Vysvětlení a změna zadávací dokumentace č.7

Název veřejné zakázky: ZŠ Na Pražské – Nástavba 1. stupně ZŠ

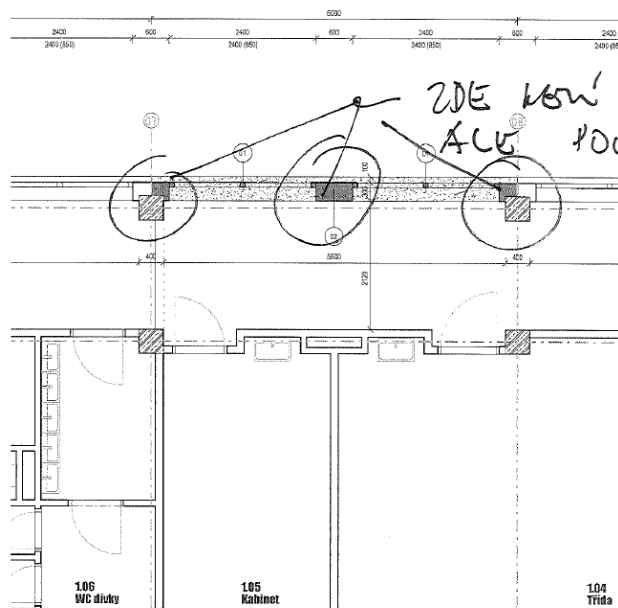
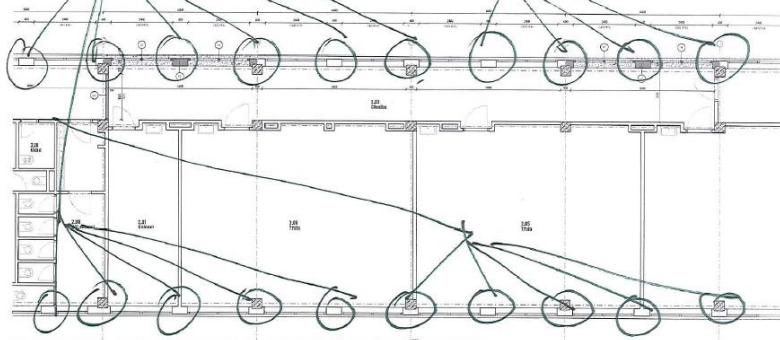
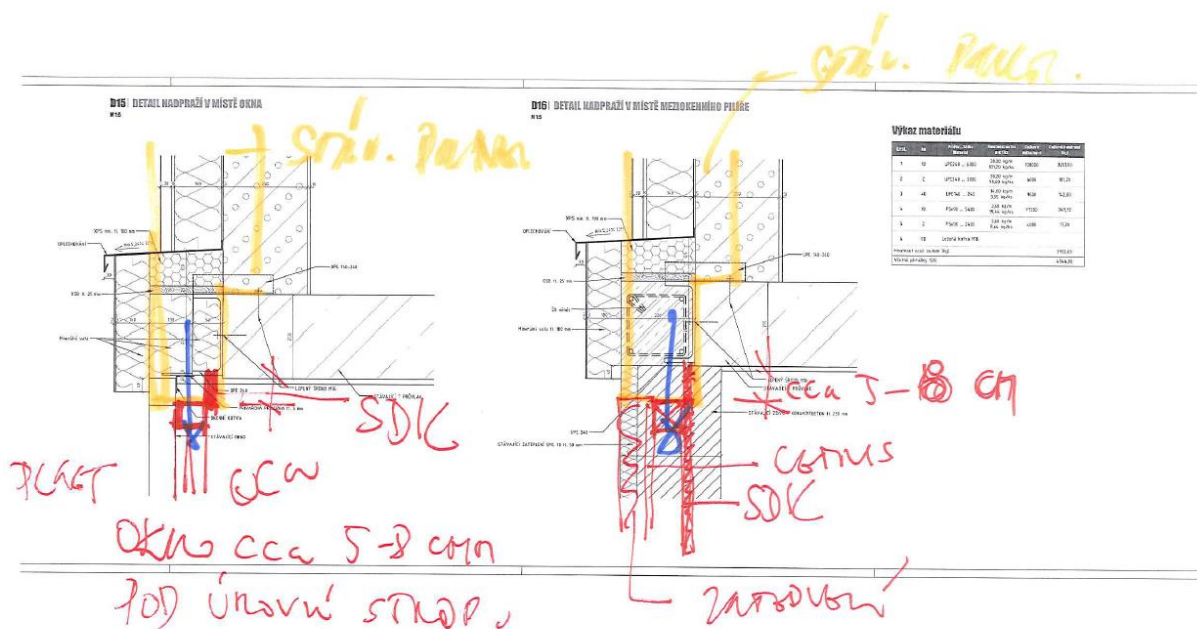
Ve vysvětlení ZD3 jste zveřejnili řešení nadpraží oken ve 2.NP.

Požádali jsme o novou prohlídku stavby a zjistili jsme následující a žádáme o vysvětlení proč detaily a PD neodpovídají skutečnosti na stavbě.

- 1. Mezi okny nejsou vyzdívký, ale pouze meziokenní vložky, kryté SDK. Proč, toto není v PD.*
 - 2. Okna a meziokenní vložky končí cca 5-8 cm pod spodní úroveň stropní konstrukce a zároveň jsou kotveny do nadpraží. Okna a MIV po odbourání nadpraží nebudou kotveny v horní části. Proč je detail odlišný od skutečnosti.*
 - 3. V detailech není řešena spára mezi oknem a zateplením. Proč.*
- Viz. Příloha*

Na základě výše zasláných dotazů byly provedeny změny projektové dokumentace a přílohou tohoto vysvětlení zadávací dokumentace je zveřejněna nová Příloha ZD 3 projektová dokumentace – upravená a s tím také související nová Příloha ZD 4 soupis prací – upravený 3.
